Keuringsverslag van een elektrische laagspanning- en zeer lage spanningsinstallatie

NIET CONFORM

Straatnaam Kluizeveldenstraat
Huisnummer 81
Busnummer
Postcode 2170
Gemeente Merksem
Land België

Controlebezoek van een oude huishoudelijke elektrische installatie van een wooneenheid bij verkoop op vraag van de verkoper volgens (KB 08/09/2019) - AREI Boek 1- 8.4.2. en 8.2.1. en 4.2.4.3.

Afbeelding schakel- en verdeelbord:

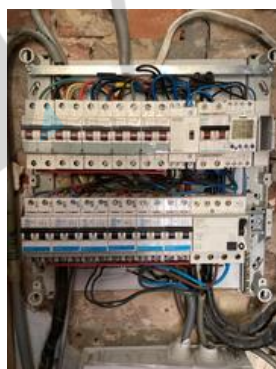
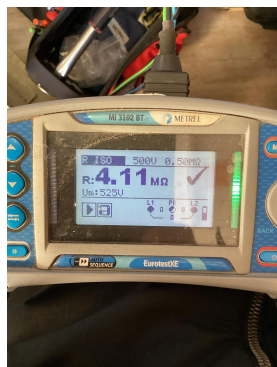
15.09 De genaakbare, naakte onder spanning staande delen zijn onvoldoende afgeschermd. (Boek 1 Afdeling 5.1.4. en 4.2.2.3.)

15.10 Niet gebruikte invoeringen van het verdeelbord zijn niet correct of onvoldoende afgedicht. (Boek 1 Afdeling 5.1.4. en 4.2.2.3.)

15.15 De toegankelijkheid van het schakelbord is te verbeteren. (Boek 1 Onderafdeling 5.3.5.1.C.)
